Kooste kaavasta saadusta palautteesta

15035 Areenakadun jatkeen asemakaavan luonnosvaihe ja 15022 Murron alueen asemakaavan ja -muutoksen ehdotusvaihe

15035 Areenakadun jatkeen asemakaavan ehdotusvaihe

KARTTAOTE

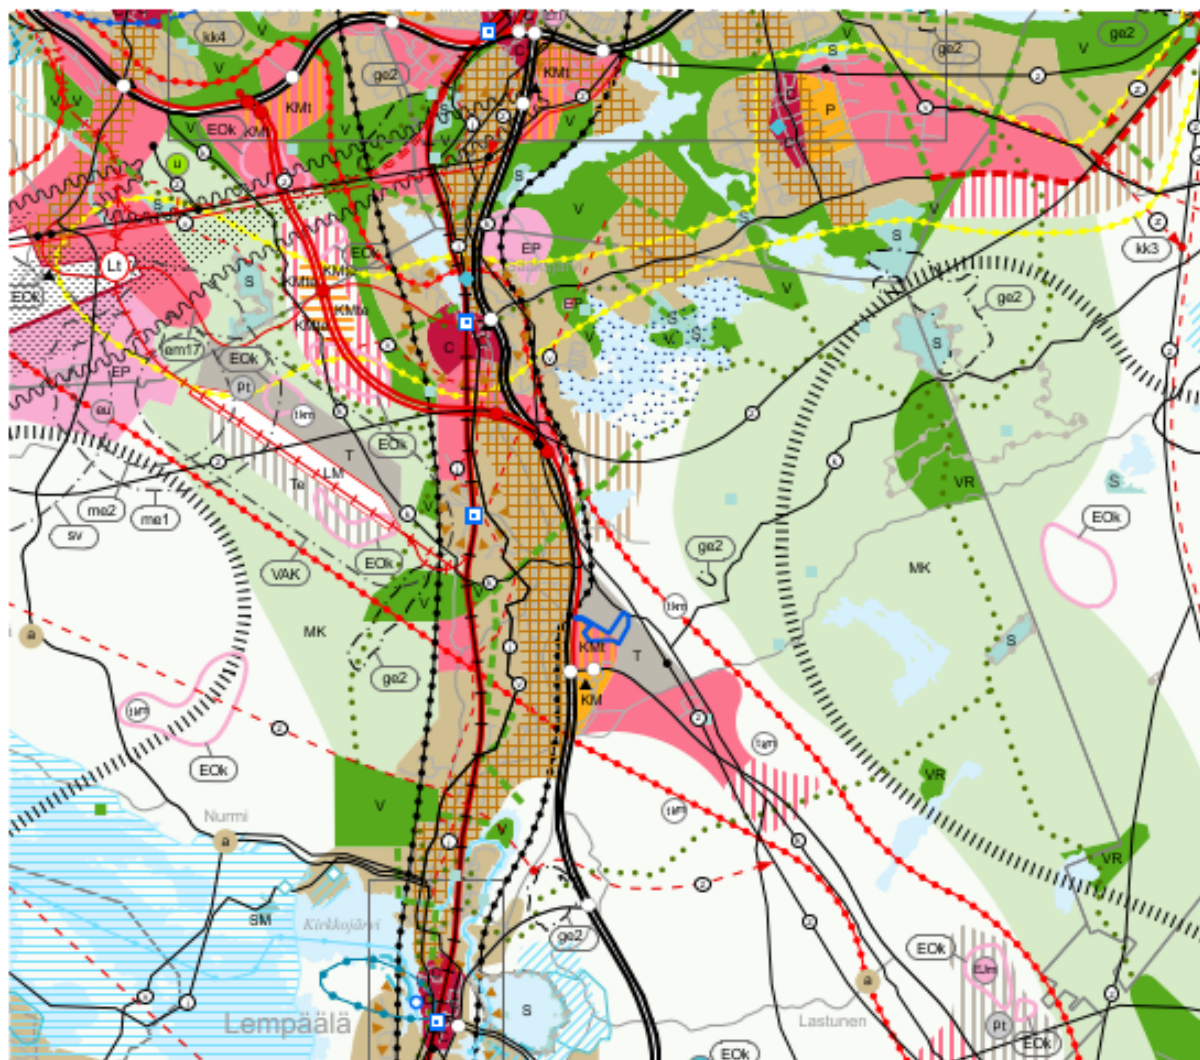
<p>Pirkanmaan liitto katsookin, että jatkosuunnittelussa tulee asemakaavan kerrosalamitoituksessa ottaa huomioon kaupan ohjauksen toteutuminen suunnittelualueella. Mikäli lopullinen kaavaratkaisu tältä osin eroaisi yleis- ja maakuntakaavojen sisällöstä, tulee kaava-asiakirjoista käydä selkeästi ilmi mahdolliset mitoitukselliset eroavaisuudet voimassa oleviin kaavoihin nähden, sekä esittää valitulle ratkaisulle riittäviin selvityksiin pohjautuvat perusteet.</p> <p>Selostus Lempäälän kunta on lähettänyt Pirkanmaan liitolle 25.11.2025 tiedoksiannon Lempäälän Areenakadun jatkeen asemakaavan (15035) kaavaluonnoksen nähtäville asettamisesta 26.11.-28.12.2025 väliseksi ajaksi. Kaavaluonnoksesta voi jättää palautetta aineistojen nähtävilläolon aikana Lempäälän kuntaan, osoitteeseen yhdyskunta@lempaala.fi Kaavasuunnittelun lähtökohdat löytyvät kaava-asiakirjoista.</p> <p>Maakuntakaava Pirkanmaan maakuntakaava 2040 on hyväksytty 27.3.2017 ja se on tullut voimaan kuulutuksella 8.6.2017. Pirkanmaan maakuntakaavassa suunnittelualueen länsi- ja eteläosa on osoitettu Työpaikka- ja kaupallisten palvelujen alueeksi, jolle saa sijoittaa vähittäiskaupan suuryksikön (KMT). KMT-aluetta koskevassa kaavamääräyksessä todetaan alueiden soveltuvan yhdyskuntarakenteellisen sijaintinsa perusteella työpaikkatoimintojen lisäksi seudullisesti merkittävän paljon tilaa vaativan erikoistavaran kaupan alueeksi. Suunnittelualueen itäosa on maakuntakaavassa osoitettu Teollisuus- ja varastoalueeksi. Asemakaava- aluetta koskee lisäksi maakuntakaavan strategisista</p>

<p>kehittämisperiaate-merkinnöistä Kaupunkiseudun läntinen yritysalueiden kehittämisvyöhyke-merkintä (kk2). Kaava-alueen pohjoisosaan on osoitettu Maakaasuputki-merkintä.</p> <p>Pirkanmaan maakuntakaavaa 2040 täydentävä vaihemaakuntakaava (elonkirjo ja energia) on hyväksytty maakuntavaltuustossa 7.4.2025 ja astunut voimaan 16.6.2025 maakuntahallituksen erillisellä päätöksellä, mutta kaava ei ole toistaiseksi lainvoimainen. Linkki vaihemaakuntakaavojen nettisivulle: https://kaava.pirkanmaa.fi/</p> <p>Pirkanmaan liiton Aluetietopalvelussa https://tieto.pirkanmaa.fi/ voi tutustua Pirkanmaan maakuntakaavojen sisältöön.</p> <p>Liitteet Ote Pirkanmaan maakuntakaavayhdistelmästä (Liite sivulla 19).</p>		
Pirkanmaan Maakuntamuseo 19.12.2025	Pirkanmaan maakuntamuseolta pyydetään lausuntoa otsikossa mainitusta asemakaavan valmisteluaineistosta. Maakuntamuseo on antanut hankkeen osallistumis- ja arviointisuunnitelmasta aikaisemman lausunnon diar. 298/2025. Lausunnossa todettiin, että suunnittelualueella sijaitsevasta Murron tilakeskuksesta tulee liittää kaavaselostukseen ajantasaiset valokuvat sekä asemakaavatasoiset perus- ja historiatiedot, jotta pihapiirin kulttuurihistorialliset arvot voidaan määrittää. Lisäksi todettiin, että tilakeskukseen ja sen mahdollisiin arvoihin kohdistuvat vaikutukset tulee arvioida vaikutustenarvioinnissa. Alueellinen vastuumuseo on tutustunut sille toimitettuun aineistoon ja toteaa seuraavaa.	<p>Hei ja kiitos palautteestanne.</p> <p>Kaavaselostukseen on täydennetty nyt maakuntamuseon lausunnosta tietoja alueella sijainneiden rakennusten arvoihin ja historiaan. Kaava-alueen tilanne on kaavaluonnoksen kaavaselostuksen tilanteesta muuttunut kuitenkin sikäli radikaalisti, että Murron tilakeskuksen rakennuksia ei ole enää olemassa. Lempäälän Saikassa järjestetään kesällä 2026 asuntomessut, joiden pysäköintialue sijaitsee suunnittelualueella, sillä kohdin, jossa myös vanhan tilakeskuksen rakennukset aiemmin sijaitsivat. Osana pysäköintialueen rakentamista ne on nyttemmin purettu.</p>	<p>Lisätty lausunnon toisessa kappaleessa esitetyt historiatiedot kaavaselostukseen.</p> <p>Täydennetty kaavaselostukseen maakuntamuseon lausunnon mukaiset tiedot alueen arvoista.</p>

KARTTALIITE

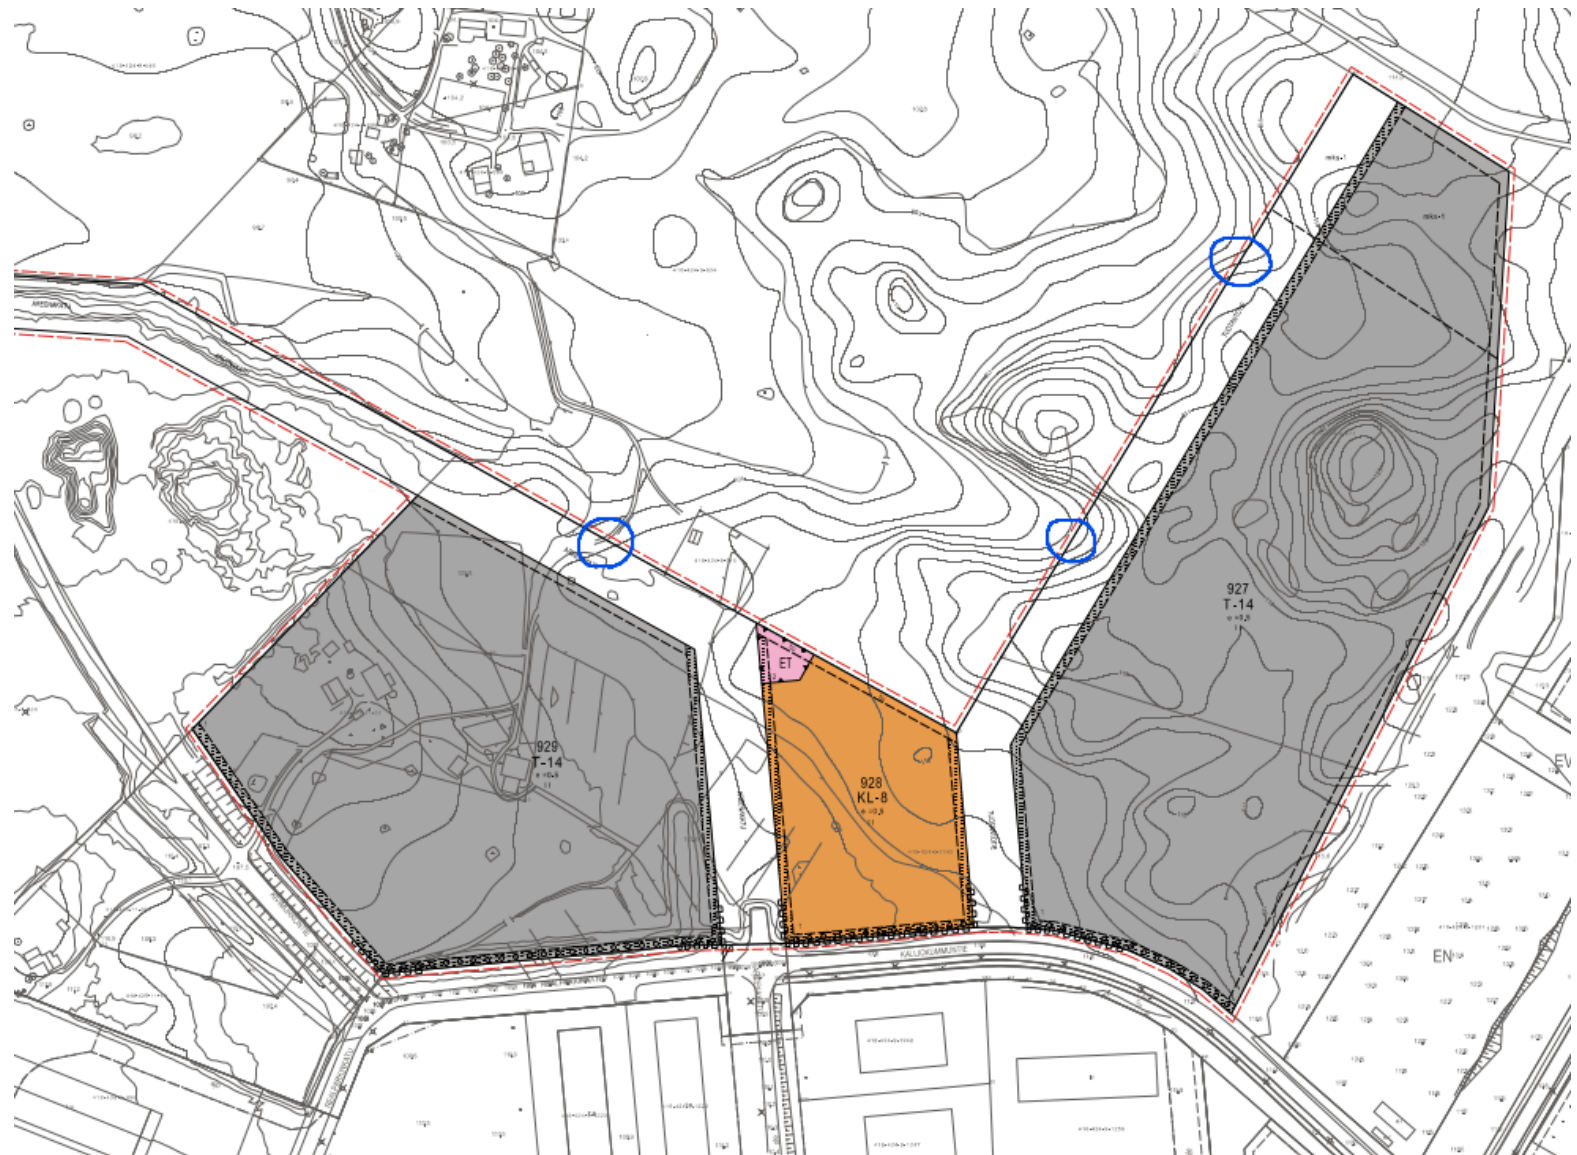
<p>Lempäälän Vesi Oy 14.8.2026 (Lausunolle myönnetty lisäaika)</p>	<p>Lausunto esitetty kartan muodossa.</p>	<p>Hei, kiitos palautteestanne.</p> <p>Lausunnossa esitetyt yksityiskohdat on huomioitu hyväksymisvaiheen kaavakartassa. Kaava-alueen länsiosan vesihuollon varausaluetta (8 m) varten ei ole osoitettu samaan tapaan 8 m levyistä hu-aluetta kuten korttelin 928 pohjoislaidassa, koska kaava-alue rajautuu liikennealueeseen ja putket on luontevaa sijoittaa osin sinne.</p>	<p>Muokattu ET-alueita: korttelin 928 ET- aluetta pienennetty ja korttelin 905 ET- aluetta suurennettu. Levennetty korttelin 928 hu-aluetta 8 metriin.</p>
<p>Lupa- ja valvontavirasto 16.10.2026</p> <p>(Täydentävä lausunto; pyydetty aiemman lausunnon perusteella 14.10.2026)</p>	<p>Lempäälän kunta on pyytänyt Lupa- ja valvontavirastolta lausuntoa Areenakadun jatkeen asemakaavan, kaava nro 15035, lepakkoselvityksestä 21.10.2026 mennessä.</p> <p>Lupa- ja valvontavirasto on lausunut asemakaavaehdotuksesta 24.8.2026. Lausunnossa virasto edellytti, että suunnittelualueelta laaditusta lepakkoselvityksestä tulee sen valmistuttua pyytää lausunto sekä huomioida selvityksen myötä esiin nousseet seikat kaavassa ennen asemakaavan hyväksymispäätöstä.</p> <p>Luonnonsuojelu</p> <p>Lupa- ja valvontavirasto toteaa, että kaava-aineistoon on lisätty lepakkoselvitys. Selvityksessä ei havaittu luonnonsuojelulain mukaisia lepakoiden lisääntymis- tai levähdyspaikkoja. Selvityksessä tunnistettiin kuitenkin lepakoiden kannalta merkittäviä ruokailualueita ja siirtymäreittejä, joista osa sijoittuu rakentamiseen osoitetuille alueille.</p> <p>Selvitysalueelta rajattiin yksi II-luokan ja yksi III-luokan lepakkoalue sekä kaksi niiden välistä siirtymäreittiä. Selvityksessä todetaan, että II-luokan alue suositellaan jätettäväksi maankäytön muutosten ulkopuolelle ja sen</p>	<p>Hei,</p> <p>Siirtymäreittien osalta kaavoitus katsoo pohjoisemman siirtymäreitin kaava-alueen ulkopuolelle jäävän osan riittävän siirtymäreitin säilyttämiseen.</p> <p>Merkitty tiedoksi valaistukseen liittyvät huomiot alueen jatkosuunnittelua varten.</p>	<p>Kaavan vaikutusten arviointia täydennettiin lepakkoselvityksen havaintojen perusteella.</p>
